在地諮詢會議

牛稠溪排水改善工程(第二期)(含橋梁改建)

鴻威國際工程顧問股份有限公司
簡報日期：113年9月24日

113年第2次在地諮詢小組會議審查意見回應表(1/2)

工程平面圖(八) | 12K+900~13K+050

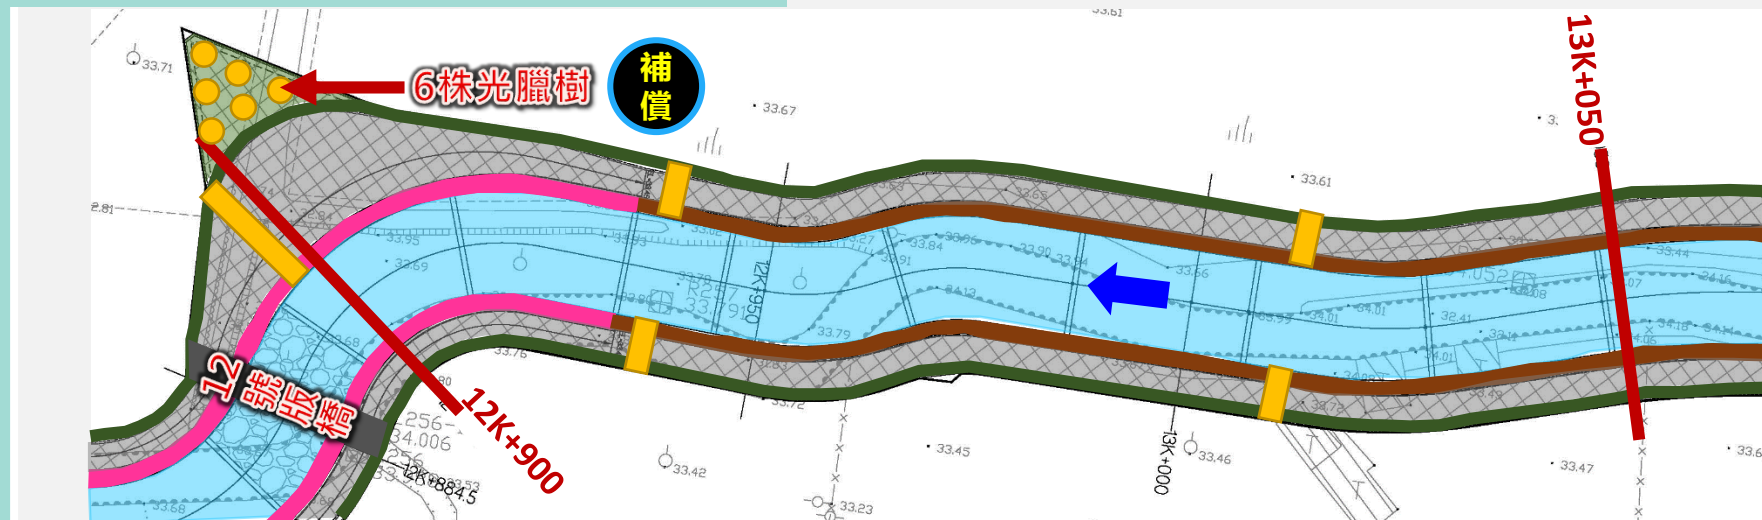
審查意見		回覆說明	
翁委員義聰			
1	P23:很像在平地上設置一條長達3.15公里的生物通道障壁。	1	感謝指教，生物通道將納入設計辦理，以利維持生物通行或掉落脫逃。
2	暗溝及渠道皆應設置野生動物逃生通道。	2	感謝指教，後續將納入細部設計辦理，以利維持生物通行或掉落脫逃。
3	P17等:多處再出現三面工，請說明，並考慮改善方法。	3	感謝指教，為減少私有地徵收及提高排洪能力，因此採用三面工型式並於底部開孔以增加入滲及涵養地下水源。
4	P9~P12:水防道路較寬處請種植屏東本地種喬木。	4	感謝指教，已於樁號12k+900水防道路較寬處種植光臘樹，以達生態補償機制。
林委員雅文			
1	水防道路4M寬(含側溝護欄等結構物)，是否確認符合使用需求？	1	水防道路4M寬(含側溝護欄等結構物)，是否確認符合使用需求？
2	依<土地徵收條例>第8條，一年內向該管縣市主管機關申請一次徵收(土地殘餘面積過小或型勢不整部分)是否主動即時提供相關資訊，以予民眾方便？	2	依<土地徵收條例>第8條，一年內向該管縣市主管機關申請一次徵收(土地殘餘面積過小或型勢不整部分)是否主動即時提供相關資訊，以予民眾方便？

標準斷面圖(一) | 11K+695~13K+350

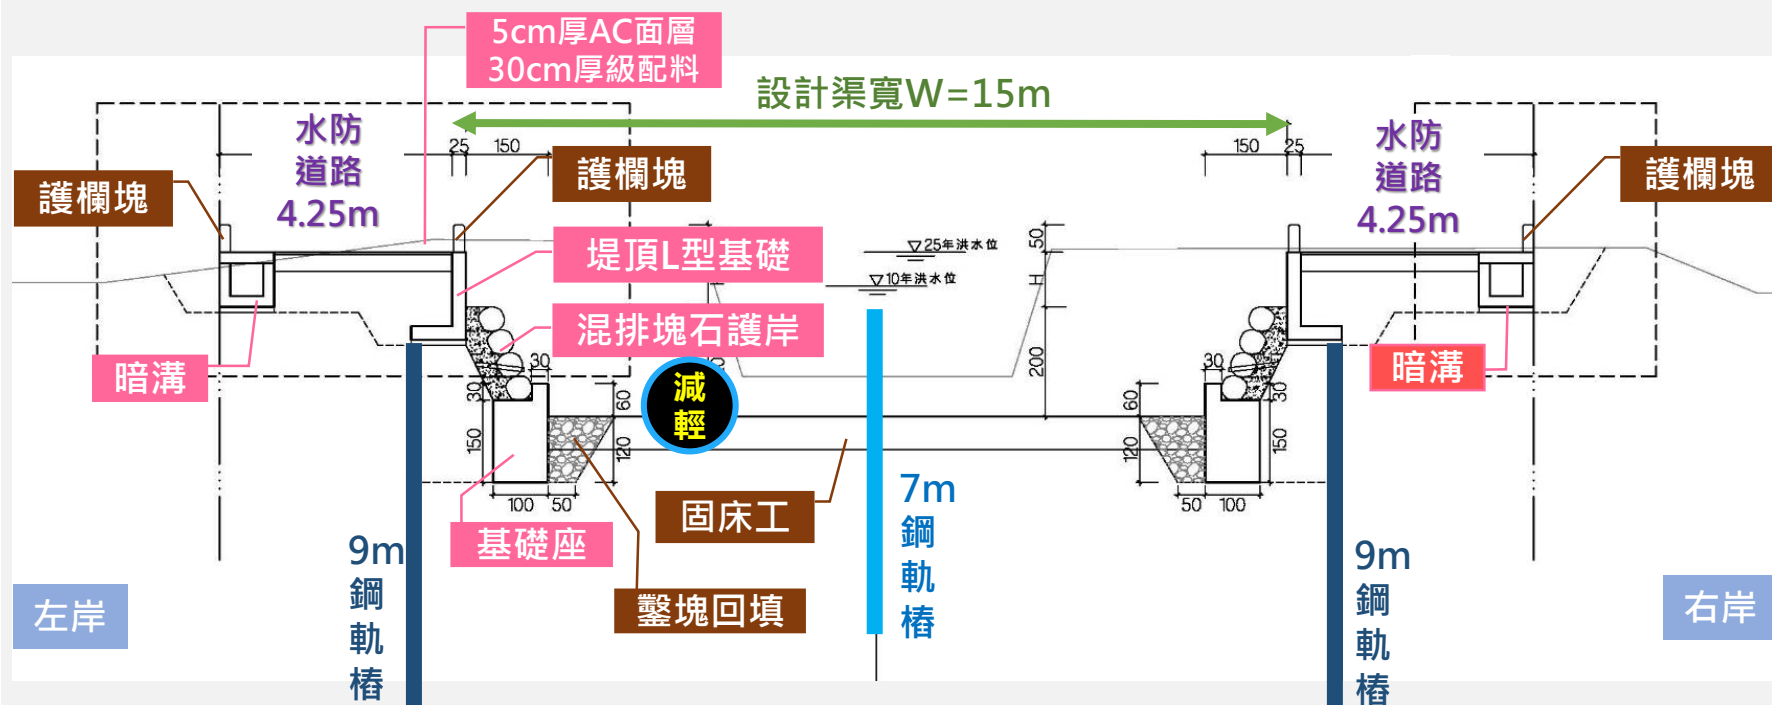
審查意見		回覆說明	
陳委員世榮			
1	簡報p8改善段13k+420~13k+522(寬度15m)與規劃檢討報告(拓寬至5m寬)有牴觸，請釐清更正。	1	感謝指教，簡報資料斷面寬度已修正，牛稠溪二期斷面寬度分成15M、7M及5M三種型式辦理設計。
2	工程費預算總表請依規定格式修正。	2	感謝指教，已修正。
3	原則贊同提報。	3	感謝指教。
蔡委員易勳			
1	標準斷面堤頂L型基礎+混排塊石護岸+基礎座，該斷面型式結構略顯不安全，應再檢核。	1	感謝指教，由於本案土層屬砂礫石層且砌石高度僅2公尺並於河道配合設置地梁，因此可達護岸結構之穩定性。
2	擋土措施採微型樁花費太大請再檢討。	2	感謝指教，微型樁之擋土措施係設置於零星廠房及鄰房非上游段段，經估算費用約700萬左右。
詹委員水性			
1	本案為延續性工程，工程經費245,000,000元，用地費未估算。	1	感謝指教，牛稠溪二期工程經費為245,000,000元，用地費為59,000,000元。
2	用地取得辦理情形為何？	2	感謝指教，後續將盡快辦理用地取得作業。
3	生態檢核未說明(另案說明)	3	感謝指教，已補充。
4	說明淹水熱點。	4	感謝指教，牛稠溪以往容易淹水之區域主要集中在上游段(長興橋以上至太陽橋權責終點)，大致有長興橋渠段、豐南橋渠段、德榮村渠段三處容易淹水區域。
